## **REGULERINGSPLAN HUSBY**

### **PLANBESKRIVELSE – ENDRINGER ETTER 1.GANGS BEHANDLING**

Dato: 12.01.2023

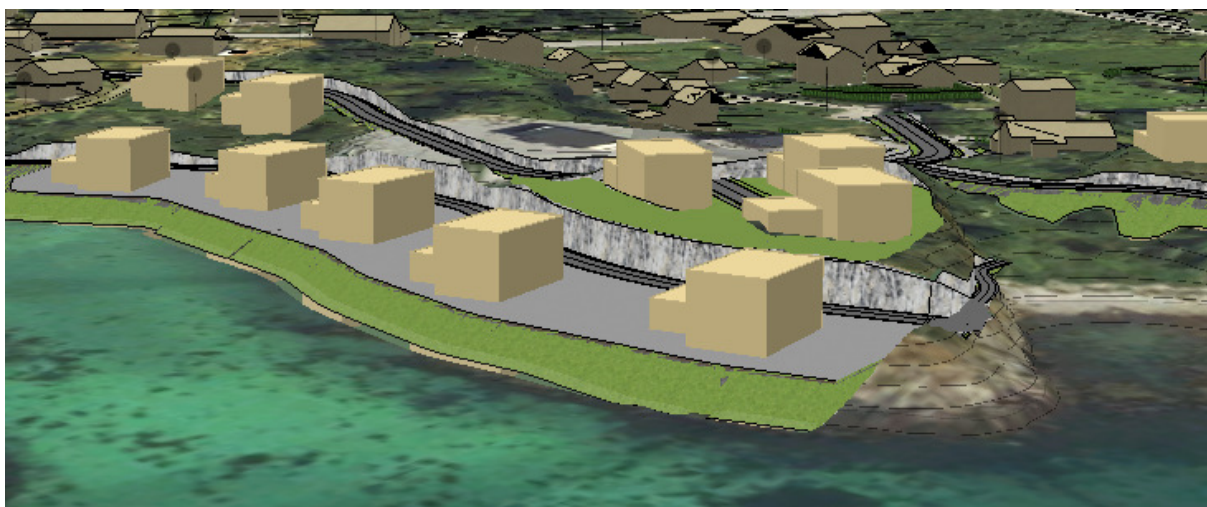
Endringer av formål:

- Eksisterende bebyggelse endres fra B1 til BFS01 – BFS09
- Ny bebyggelse endres fra B2, B3, BKS1, BKS2 og BBB til BFS10 – BFS24

Byggehøyde for BFS01 – BFS09 (eksisterende bebyggelse) beholdes som i forslag som ble lagt fram til 1.gangs behandling, dvs. maksimal gesims- og mønehøyde på hhv. 8,0 og 9,0 meter. Målereglene er presisert slik at dette gjelder fra planert terreng. Bestemmelsene innebærer at det tillates boliger med samme mønehøyde som butikken. Butikken har en mønehøyde på kote +14,15 og en gesimshøyde på kote +11,34. Terrenghøyde ved inngangsparti er ifølge kartgrunnlag på ca. kote +5,8. Dette gir en gesims- og mønehøyde på hhv. 5,5 m og 8,4 m.

For ny bebyggelse BFS10 – BFS24 er tillatt byggehøyde angitt som kotehøyde, slik at høyde vil være forutsigbar for nabobebyggelsen. Vegene fram til boligformålene er planlagt slik at en vet omtrent hvilket høydenivå terrenget rundt boligene og 1.etasje gulv må være.

Figur 7. Tillatt område for flytebrygger tilknyttet boliger på formål BFS10 – BFS14, BFS23 og BFS24.

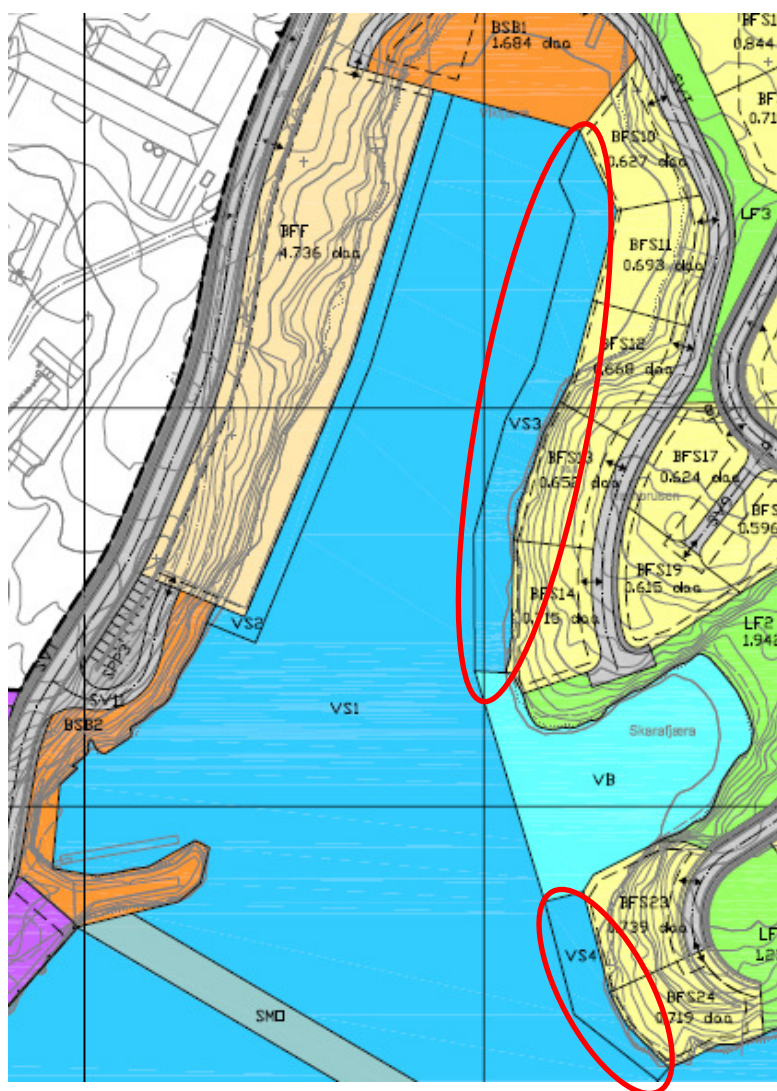
Det er angitt for formål VS3 og VS4 at flytebrygger tilknyttet boligområdene kan anlegges innenfor disse arealene, noe som sikrer at en unngår store anlegg som er i konflikt med øvrig båttrafikk i området.

Bestemmelse erstatter tidligere tekst: «Det tillates etablert landfeste for flytebrygger utenfor hver enkelt tomt, dersom dette er hensiktsmessig og flytebryggene ikke kommer i konflikt med flytebrygger etablert fra formålet SK (Kai)».

Figur 9. BFL og BOP (rød farge), forslag som ble behandlet 1.gang til venstre og nytt planforslag til høyre

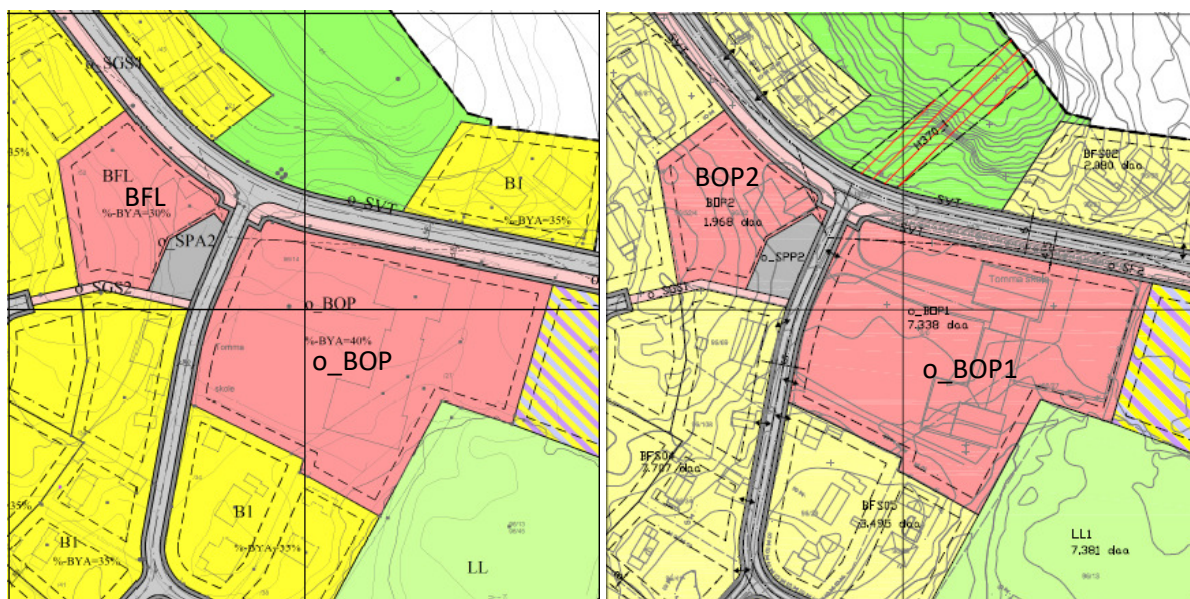
Begrep «forsamlingslokale» er utgått som formål og erstattes med offentlig eller privat tjenesteyting (BOP), da dette anses som et mer fleksibelt med tanke på evt. sambruk av lokaler.

Figur 10. BI1 (lilla farge), forslag som ble behandlet 1.gang til venstre og nytt planforslag til høyre

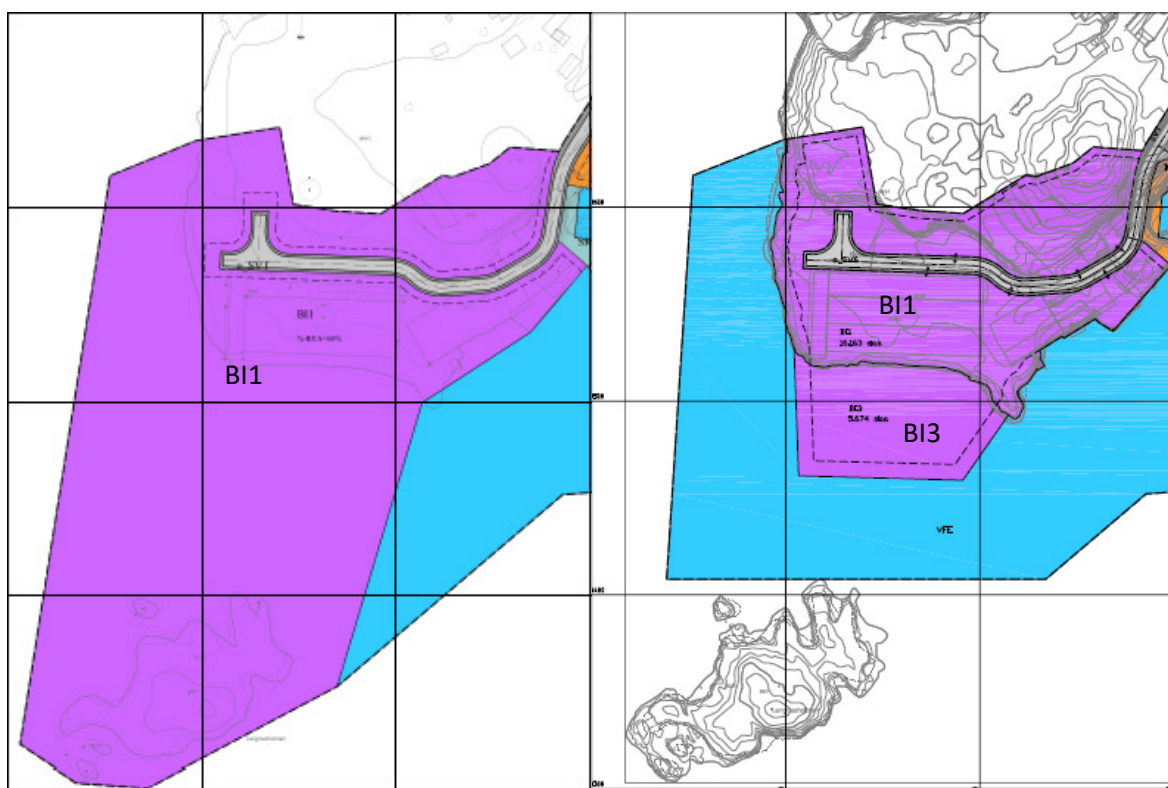
I planforslag som ble behandlet 1.gang omfattet BI1 et areal på ca. 55,5 daa, fordelt mellom 16,2 daa eksisterende arealer på land og 39,3 daa ny utfylling i sjø.

I revidert plankart er BI1 redusert til å kun omfatte dagens landarealer. I tillegg er industriarealer ut i sjø angitt som eget område BI3 som omfatter et areal på 5,7 daa. Dette innebærer at utfylling i sjø (inkl. Langnesholmen) er redusert fra 39,3 daa til 5,7 daa. Dette innebærer også at nye industriarealer visuelt sett vil være langt mindre eksponert sett fra bebyggelsen. I tillegg vil innseiling for små båter kunne skje mellom Langnesholmen og industrifylling.

Figur 13. Forslag som ble behandlet 1.gang til venstre og nytt planforslag til høyre

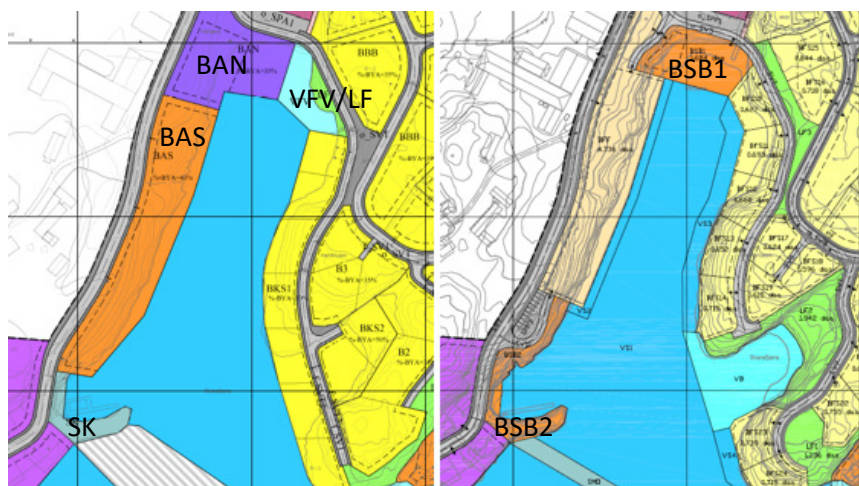
Formålet BSB1 erstatter deler av tidligere areal BAN og VFV/LF. Arealet er planlagt benyttet som småbåthavnas landareal/kai med plass for båtutsett, parkering, tankanlegg for båt (diesel, bensin, vann), ladestasjon for fortløyd fartøy/båt og andre funksjoner knyttet til småbåthavna. Det tillates oppført bygning med servicefunksjoner knyttet til småbåthavna.

Tillatt mønehøyde er økt fra 6,0 til 7,0 slik at høydebestemmelsen er likelydende som for BFF.

BSB2 erstatter tidligere formål SK (kai).

Tankanlegg for båt (diesel, bensin, vann) og ladestasjon for fortløyd fartøy/båt og andre funksjoner knyttet til småbåthavna er også tillatt på dette området.

Figur 14. Forslag som ble behandlet 1.gang til venstre og nytt planforslag til høyre

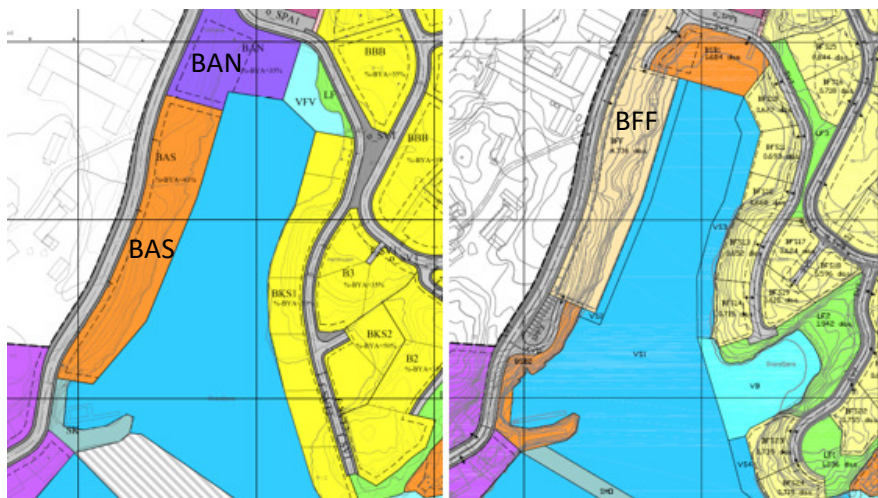
Maksimal utnyttelse av tomta økes fra 35 % til 50 %. Begrensningen har ingen hensikt da en for dette området bør ha så høy utnyttelse som mulig. Likevel er tomtas form slik at høy prosentvis utnyttelse vil være vanskelig å oppnå. Bestemmelsene er endret slik at BYA % er økt fra 35 % til 50 %.

Tillatt maksimal gesims- og mønehøyde er økt en meter fra hhv. 3,0 og 4,0 meter til hhv. 4,0 og 5,0 meter. Dette innebærer at eksisterende bygninger ligger innenfor kravene, i motsetning til tidligere.

Figur 15. Molo - forslag som ble behandlet 1.gang til venstre og nytt planforslag til høyre

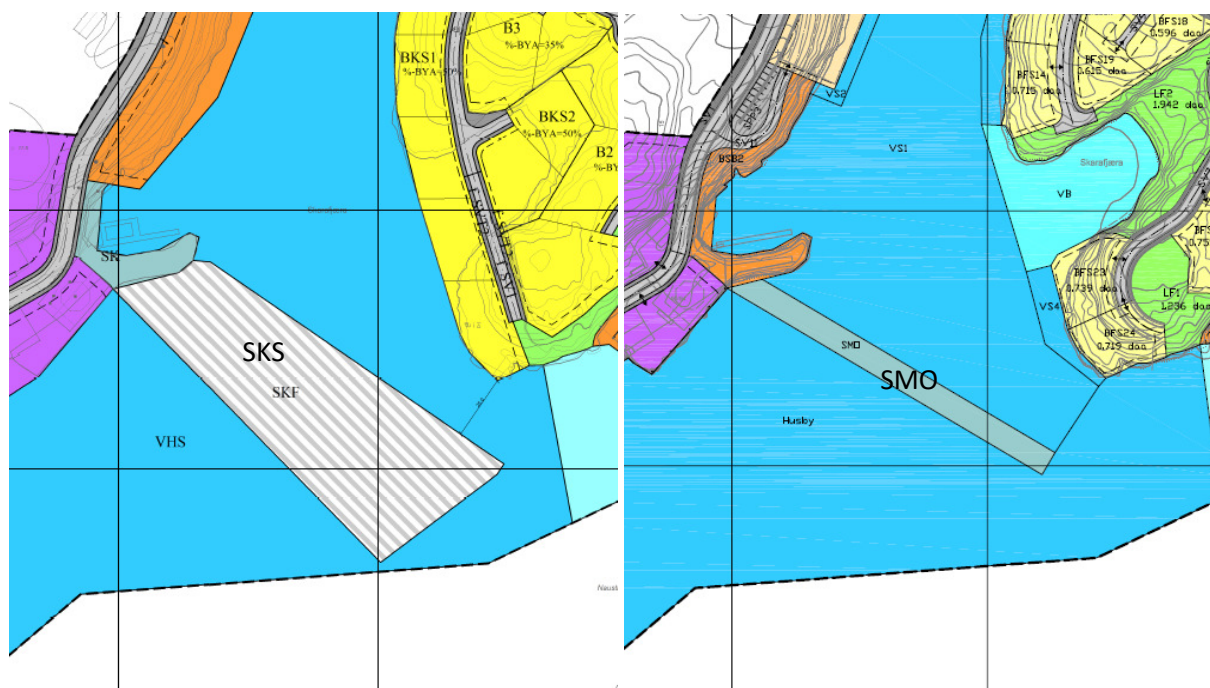
Område for molo er endret fra formål «kombinert formål» (udefinert) til formål «molo».

I tillegg er det stilt krav om at molo skal utformes som flytemolo og kan ikke anlegges med tradisjonell fylling, med bakgrunn i dårlige grunnforhold i sjøbunn. Det vises til ROS-analyse og geoteknisk vurdering.

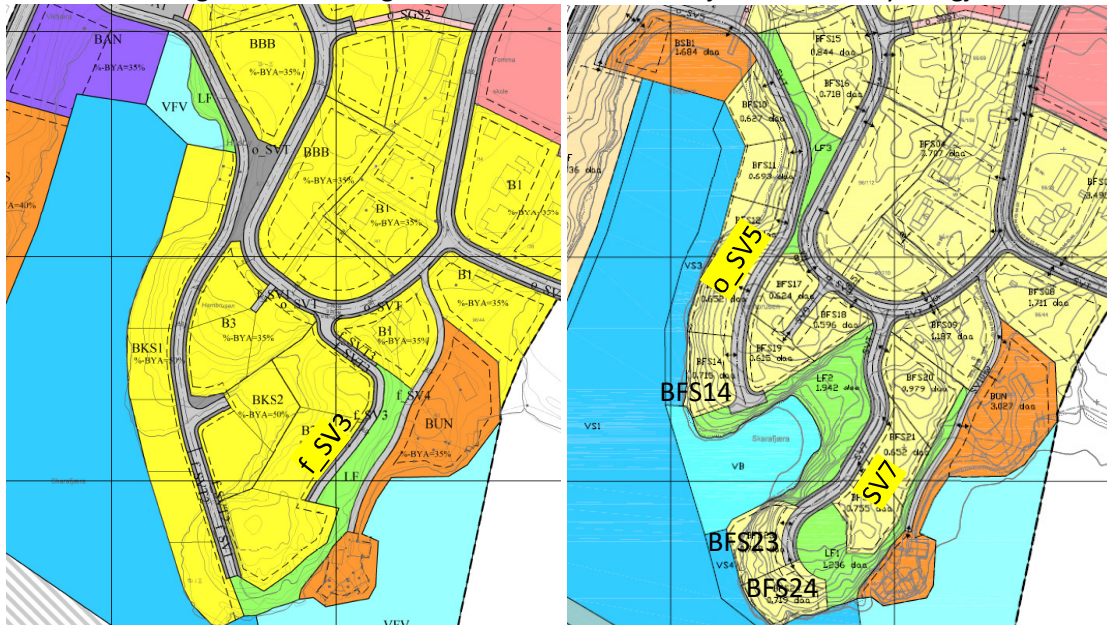
Følgende endringer er foretatt fra planforslag som ble lagt fram for 1.gangs behandling:

- O\_SV5 er avsluttet med snuplass ved tomt BFS14 før Skarafjæra. Tidligere fortsatte vegen fram til tomt BFS23 og BFS24. Endringen er foretatt for at Skarafjæra ikke skal fylles igjen.

Figur 16. Adkomst til BFF

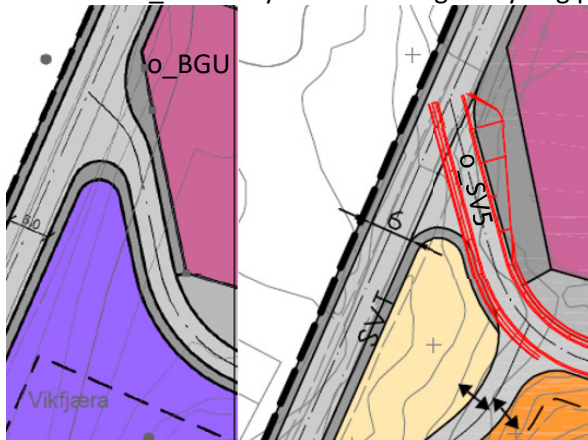
- Starten av o\_SV5 er flyttet for å unngå ei fylling på område for gravlund o\_BGU.

- Opprinnelig veg f\_SV3 var i opprinnelig planforslag ikke framkommelig med liten lastebil eller større kjøretøy da den var for smal med for krappe kurver. Vegen erstattes av SV7 som fortsetter fram til BFS24.
- Det er avsatt adkomst fram til BFF (o\_SV5 og SV11).
